Mission régionale d'autorité environnementale
Grand Est

**Avis sur le projet de centrale
photovoltaïque au sol au lieu-dit la Monte Blanche
à Fère – Champenoise (51) porté par la société NEOEN**

n°MRAe 2022APGE99

Nom du pétitionnaire	NEOEN SA
Commune	Fère-Champenoise
Département	Marne (51)
Objet de la demande	Demande de permis de construire une centrale photovoltaïque au sol
Date de saisine de l'Autorité environnementale	19/07/22

Figure 2 - plan du projet

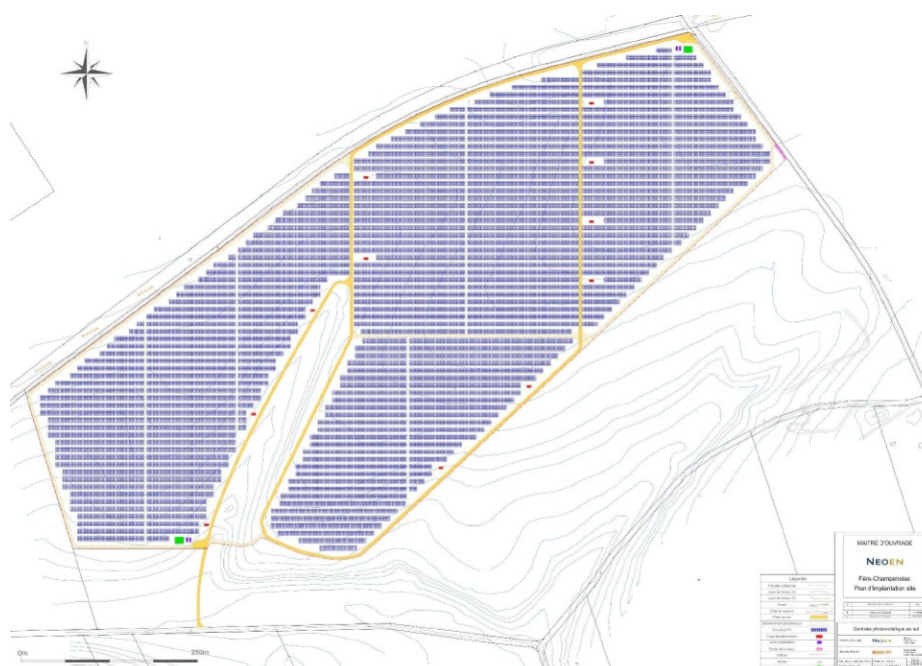
Le choix de la technologie des cellules photovoltaïques (silicium cristallin ou couches minces) n'est pas effectué à ce stade. Dans le cas des couches minces et bien que le sujet soit évoqué dans le dossier, l'Ae attire l'attention du pétitionnaire sur la toxicité du cadmium qui rend difficile le recyclage de cette matière.

L'Ae recommande au pétitionnaire de :

- **régionaliser ses données d'équivalence de consommation électrique par foyer ;**
- **préciser le temps de retour énergétique de l'installation, en prenant en compte l'énergie utilisée pour le cycle de vie des panneaux photovoltaïques et des équipements (fabrication, installation, démantèlement, recyclage) et celle produite par l'installation, et selon la même méthode, préciser celui au regard des émissions des gaz à effet de serre.**
